県有建築物保全点検結果報告書

施設名称: 農業大学校 名取本部キャンパス

建物棟名称: 体育館

3-1

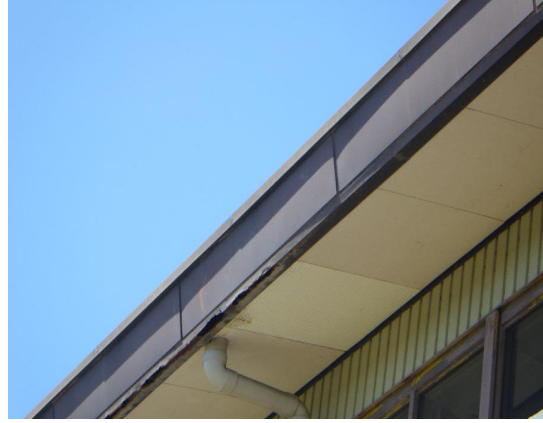
判定等	施設名称	建物棟名称	判定	軒天や鼻隠しのボードに劣化や腐食が見られます。落下すると危険です。落下による危険防止に努めるとともに、計画的な改修が望まれます。
	農業大学校 名取本部キャンパス	体育館	C
